Ihr Auftrag vom	Unser Zeichen	Ort, Datum
06.05.2022	572421esr01	Kronshagen, 09.05.2022

Bebauungsplan Nr. 7 der Gemeinde Bokel:
Ergänzung zum schalltechnischen Gutachten Nr. 572421gsr01 vom 16.02.2022

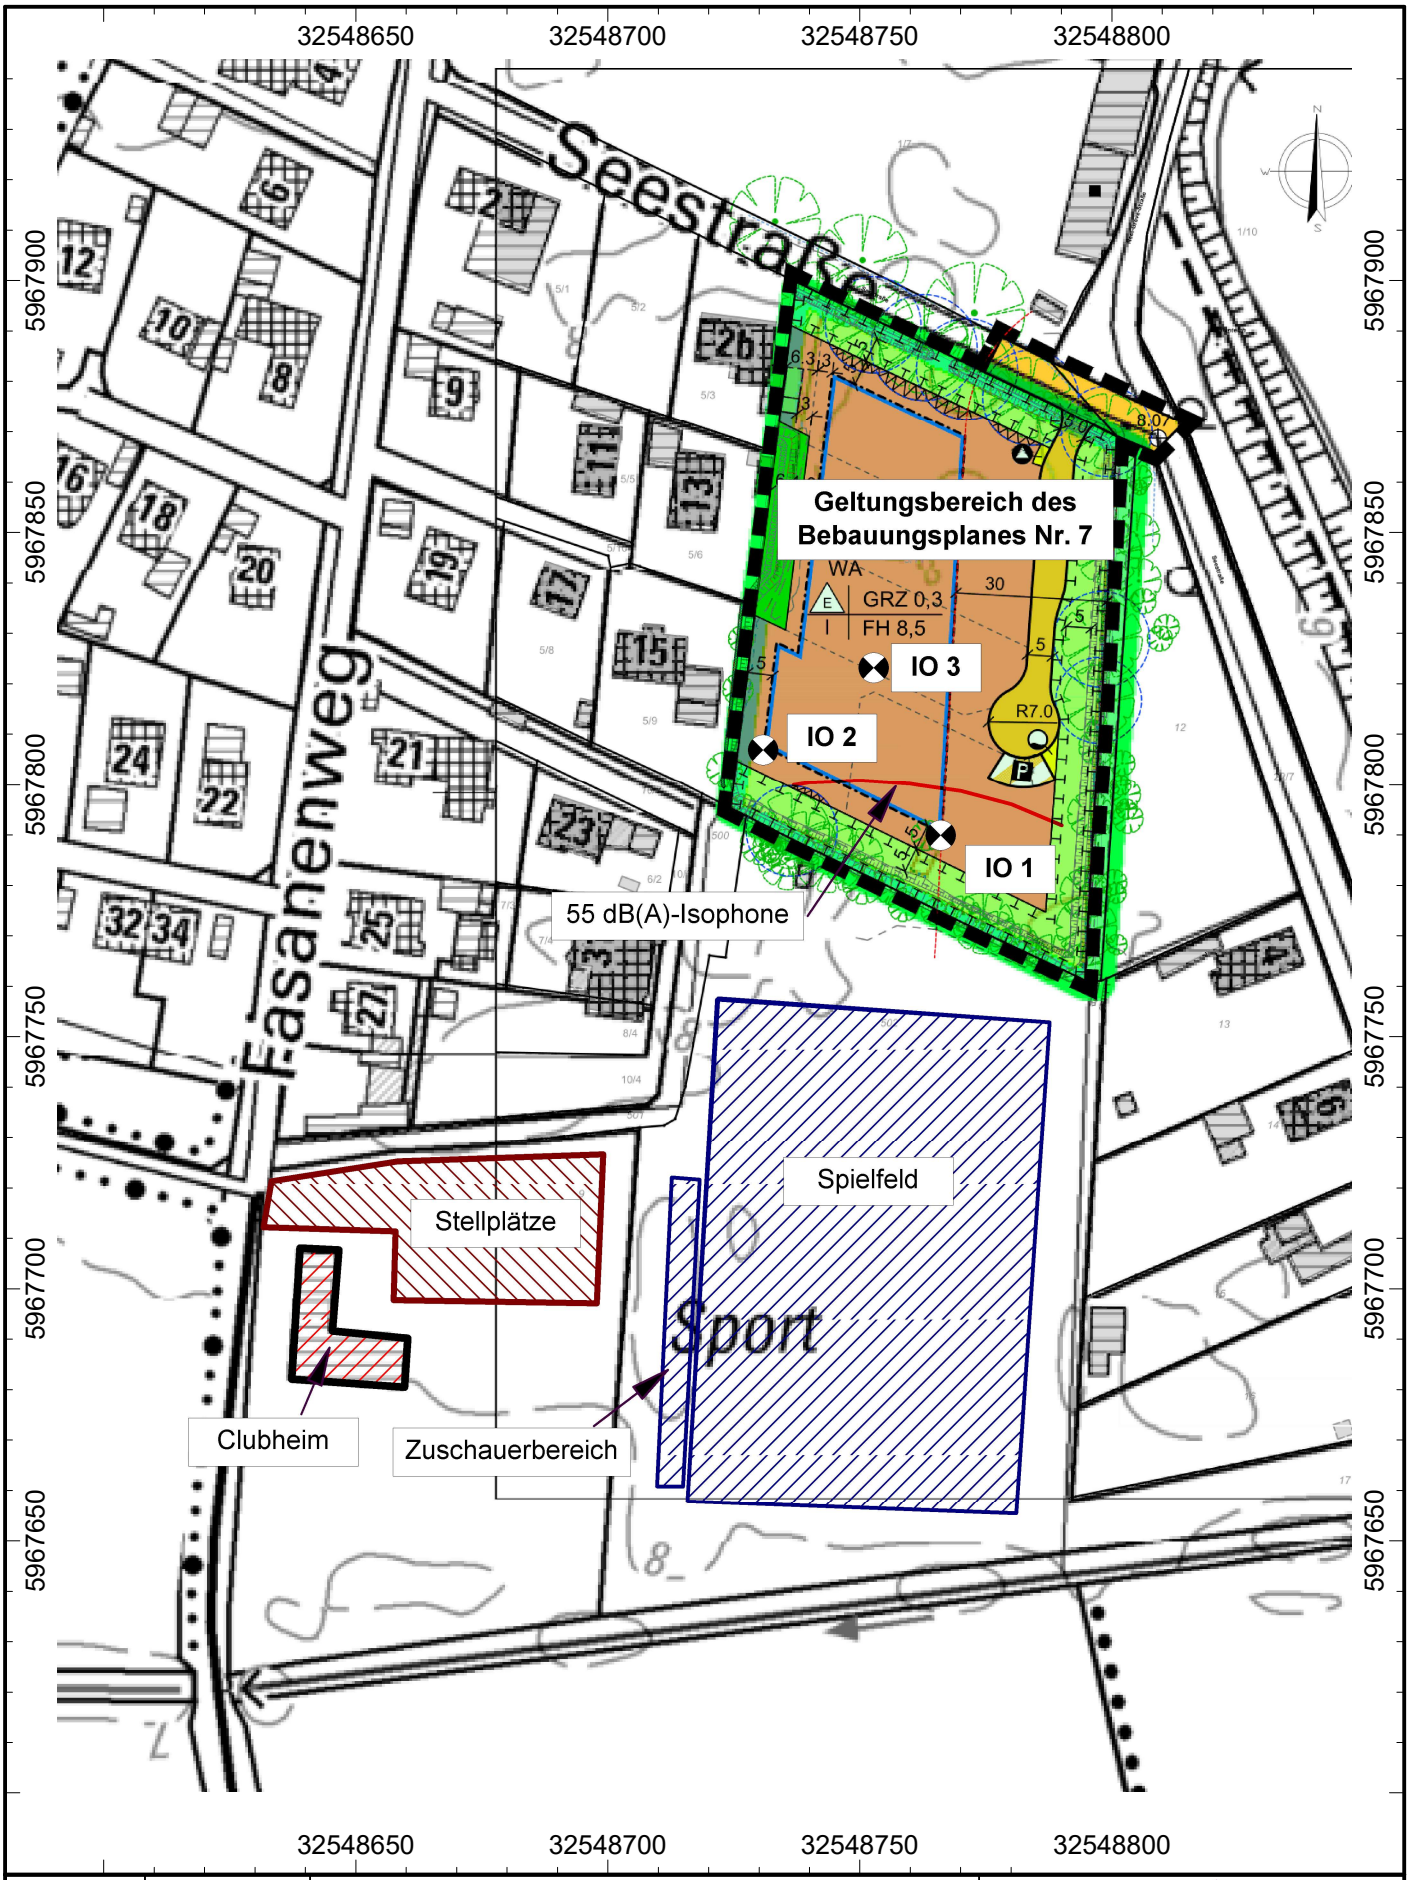
Im Rahmen der Beteiligung gemäß § 4 Abs. 2 BauGB hat das zuständige Landesamt für Landwirtschaft, Umwelt und ländliche Räume des Landes Schleswig-Holstein (LLUR) angeregt, den von der Gemeinde Bokel im Text (Teil B) unter Punkt IV.7 genannten Hinweis zum ggf. erforderlichen Lärmschutzwall durch eine entsprechend angepasste Baugrenze in der Planzeichnung (Teil A) zu ersetzen.

In der Anlage 1 haben wir Ihnen auf Basis der im Gutachten Nr. 572121gsr01 vom 16.02.2022 dargestellten Berechnungsgrundlage die 55-dB(A)-Isophone zur Anpassung der Baugrenze dargestellt. Nördlich dieser 55 dB(A)-Isophone werden die Immissionsrichtwerte der 18. BImSchV sowohl bei der derzeitigen Nutzung der Sportanlage (siehe Abschnitt 4 des oben genannten Gutachtens) als auch bei einem durchgehenden Spielbetrieb an Werktagen innerhalb der Ruhzeiten zwischen 20 und 22 Uhr an mehr als 18 Tagen eines Kalenderjahres eingehalten.
